Modification de la zone de boisement du château de Villemont classé MH (19 avril 2012)

Proposition de zonage du projet de PLUi

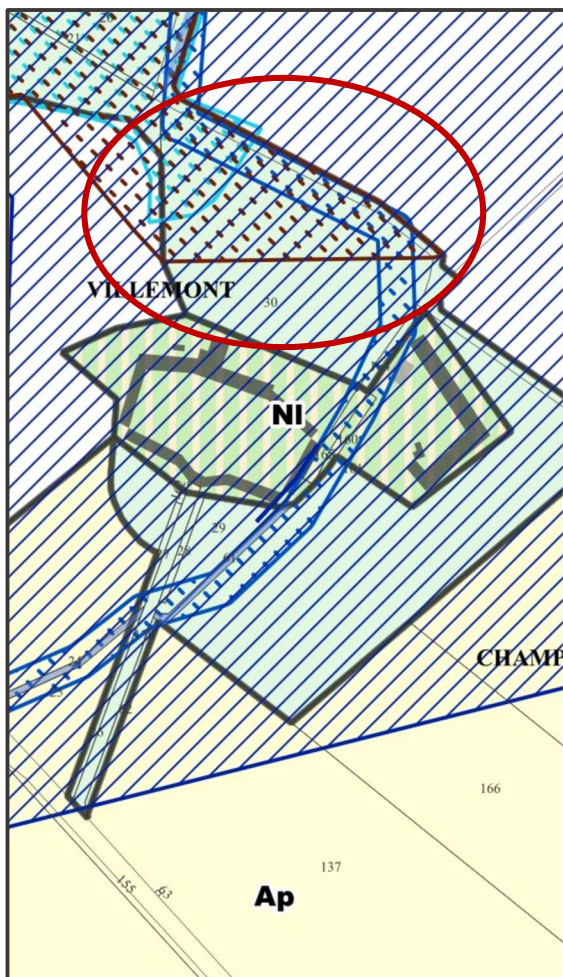
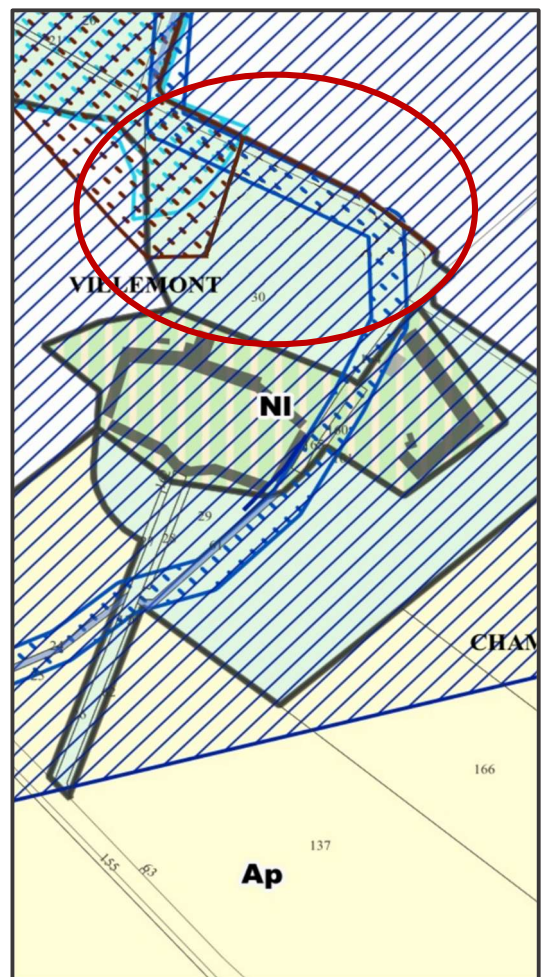
Le zonage de boisement tel qu'il résulte du projet de PLUi ne correspond pas à la réalité et n'a jamais existé sous cette délimitation.

Ce pourquoi il est sollicité que la zone de boisement soit déterminée et retenue selon la situation actuelle, c'est-à-dire selon le dessin ci-dessous (à droite) et non selon un découpage somme toute artificiel qui ne correspond à aucune configuration ni passée ni future.

Proposition sollicitée conforme a l'état futur
